**MESTRADO PROFISSIONAL EM CONSERVAÇÃO E
RESTAURAÇÃO DE MONUMENTOS E NÚCLEOS HISTÓRICOS
FACULDADE DE ARQUITETURA E URBANISMO DA
UNIVERSIDADE FEDERAL DA BAHIA**

KARLA RACHEL JARSEN DE MELO CALHEIROS

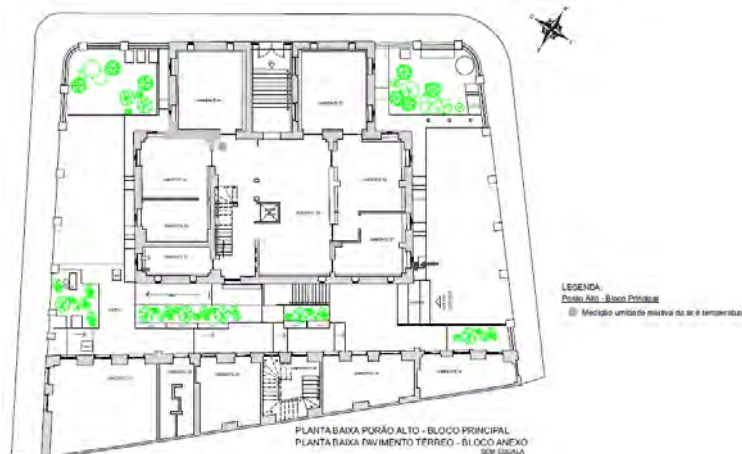
Com o intuito de coletar dados que possibilitem analisar e avaliar a qualidade ambiental dos pavimentos porão alto e da área do térreo da edificação do bloco principal da antiga Intendência Municipal de Maceió e da área externa, foram realizadas medições *in loco*, no dia 5 de dezembro de 2019, nos três turnos matutino, vespertino e noturno, (ver figuras 332 e 333). As variantes analisadas foram a umidade relativa do ar e a temperatura. Para realizar as medições foi utilizado, o aparelho Termo-Higrômetro Digital Minipa MT-240.
